**Avis de la Mission Régionale d'Autorité environnementale
Nouvelle-Aquitaine sur
le projet de parc éolien des « Genêts »
sur les communes de Chef-Boutonne, Lusseray et Melle (79)**

n°MRAe 2022APNA74

dossier P-2022-12539

Localisation du projet : Communes de Chef-Boutonne, Lusseray et Melle (79)
Maître(s) d'ouvrage(s) : société Volkswind
Avis émis à la demande de l'Autorité décisionnaire Préfète des Deux-Sèvres
En date du : 15 avril 2022
Dans le cadre de la procédure d'autorisation : Autorisation environnementale
L'Agence régionale de santé et la préfète de département au titre de ses attributions dans le domaine de l'environnement ayant été consultés.

Carte 107 : Projet éolien vis-à-vis des zones urbanisables
Zones urbanisables autour du projet – extrait étude d'impact page 23

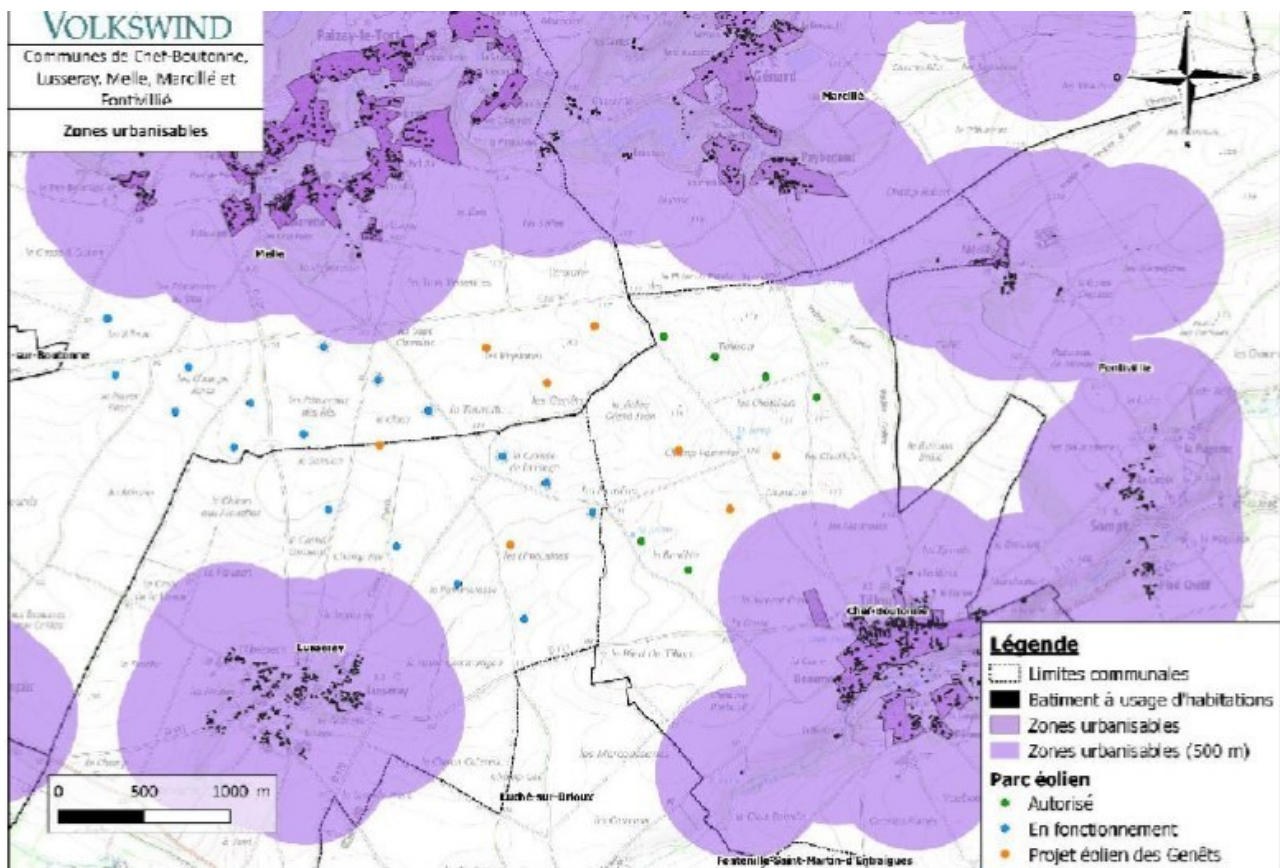
Le projet se situe dans un secteur très sollicité par l'éolien. La carte reproduite ci-dessous illustre cette concentration et la situation vis-à-vis des projets connus d'urbanisation. Il est à noter à ce titre que le PLUIH de la communauté de communes de Mellois-en-Poitou est en cours d'élaboration.
